**Verslag huishoudelijke elektrische installatie op laagspanning en zeer lage spanning****Algemeen:**

Referentie: 012-20260703-01	Datum controle: 03/07/2026
Keurder: 012

Eigenaar: Onbekend	EAN-code: 541448820048245858
Adres installatie: de Borrekenslei 12 bus VD2, 2930 - Brasschaat	Nummer teller(s): 1SAG1100039016
Distributienetbeheerder installatie: Fluvius	
Datum uitvoering installatie: ☐ Vóór 01/10/1981 ☒ Tussen 01/10/1981 en 01/06/2020 ☐ Vanaf 01/06/2020	
Type: ☒ Wooneenheid ☐ Niet-huishoudelijk ☐ PV ☐ Batterij ☐ Laadpaal

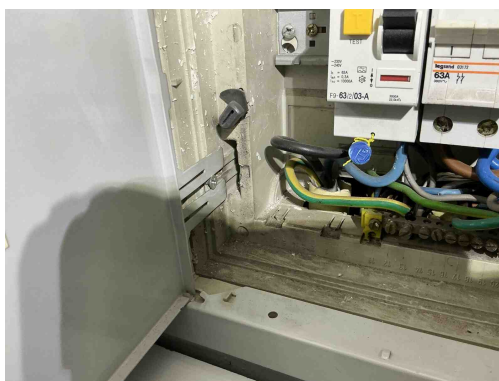
A11 - De aardingsonderbreker is niet op een normale manier bereikbaar (Boek 1: 5.4.3.5).

Opmerking: Oa ik krijg hem niet open

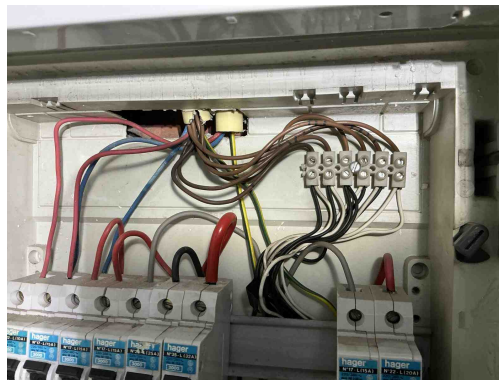
A19 - Er bevindt zich een geel-groene geleider in de meterbord verbinding aan de oorsprong van de installatie en deze is niet beveiligd tegen onrechtstreekse aanraking d.m.v. een differentieelstroominrichting van maximum 300 mA geplaatst in het begin van de elektrische installatie van een residentieel geheel (incl. in de gemeenschappelijke delen) (Boek 1: 1.5, 4.2.4.3, 4.2.4.4+ SYNERGRID C1/107).

Opmerking: Oa bord 1

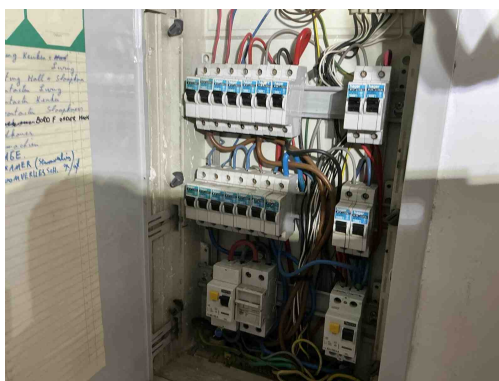
C21 - Het gebruik van geleiders van het type VOB, zonder bijkomende afscherming is niet toegestaan (Boek 1: 5.2.9.6).
Opmerking: Oa badkamer
